INFORME DE AUDITORIA AMBIENTAL DE CIERRE

M/87 – Contrato básico 28/09/2023 y
Modificación de contrato 19/07/2024.

*“Mantenimiento Apoyo a Regionales, Circuito
Durazno. Ruta 19, tramo 0K000 – 9K600”*

Mantenimiento Apoyo a Regionales, Circuito Durazno. Ruta 19, tramo 0K000 – 9K600

Foto 12.1-4, P03. Pañol. Buenas condiciones de orden, pero las baterías no cuentan con contención estanca.

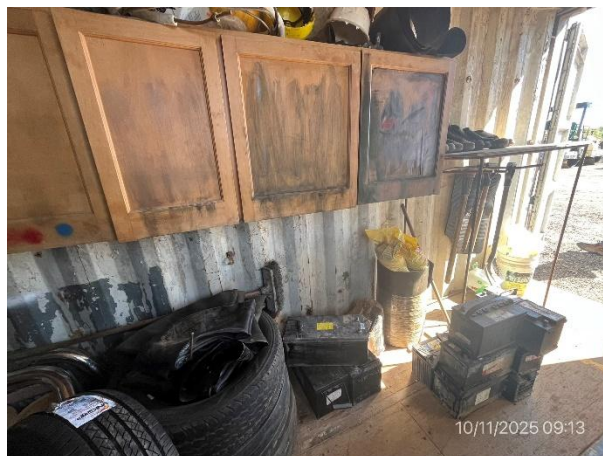
El pañol se encontró en buenas condiciones de orden y limpieza. Sin embargo, en ese pañol se acopiaron baterías sin ningún tipo de contención capaz de contener eventuales derrames líquidos contaminantes. Se retoma este comentario en el apartado 0

Ref.	Descripción	Requisito
05	En el pañol ubicado en el obrador – P03, las baterías no cuentan con ningún elemento de contención para contener eventuales derrames contaminantes, tales como bandejas u otro medio.	Apartado n°1 del PGA
Evidencia: Foto 12.1-4		Código del hallazgo: PEL – 4
